**Commission économique pour l'Europe**

**Forum mondial de l'harmonisation  
des Règlements concernant les véhicules****186<sup>e</sup> session**

**Accord de 1958 : Examen de projets d'amendements  
à des Règlements ONU existants, soumis par le GRBP****Proposition de complément 11 au Règlement ONU n° 109  
(Pneumatiques rechapés pour les véhicules utilitaires  
et leurs remorques)****Communication du Groupe de travail du bruit et des pneumatiques\***

*Figure, lire :*

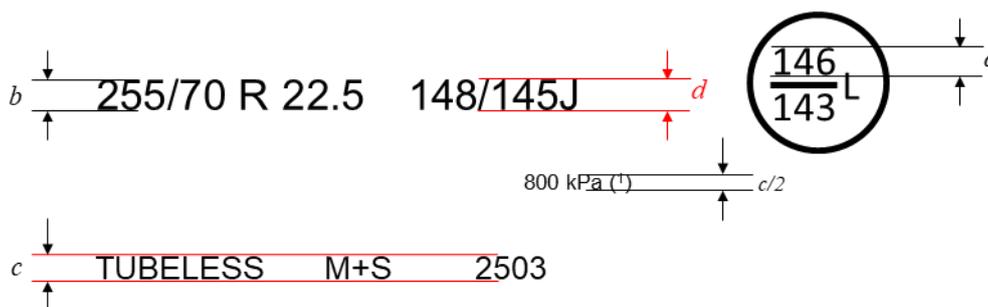
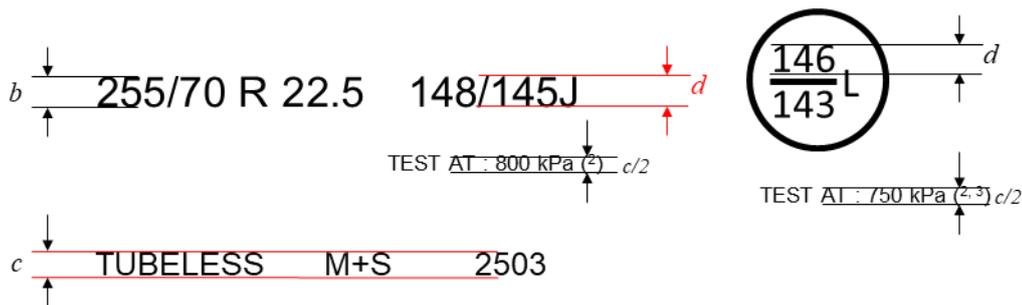
*Annexe 3,*

« Exemple 1 :

Exemple 2 :

- 2 La mention “TEST AT :” peut être remplacée par la mention “TEST INFL :” ou par le symbole “@” ou être omise.
- 3 L’indication d’une deuxième pression de gonflage pour le code de service supplémentaire est facultative. En l’absence d’indication, le même gonflage d’essai s’applique aux deux combinaisons charge/vitesse.

<sup>1</sup> L'indice PSI peut être utilisé à la place d'une valeur de pression exprimée en kPa pour les pneumatiques homologués pour la première fois avant le 1<sup>er</sup> janvier 2018. La marque en kPa peut être précédée de la mention "TEST AT : " ou "TEST INFL : " ou du symbole "@".

Devant être gonflé à 800 kPa pour les deux essais d’endurance charge/vitesse dans l’exemple 1, à 800 kPa pour l’essai d’endurance charge/vitesse selon la combinaison charge/vitesse principale et à 750 kPa pour l’essai selon la combinaison charge/vitesse supplémentaire dans l’exemple 2. ».

- « f) S’il y a deux indications pour la pression de gonflage d’essai, elles doivent être placées de manière à ce que l’on comprenne clairement à quelle combinaison charge/vitesse chacune se rapporte. ».
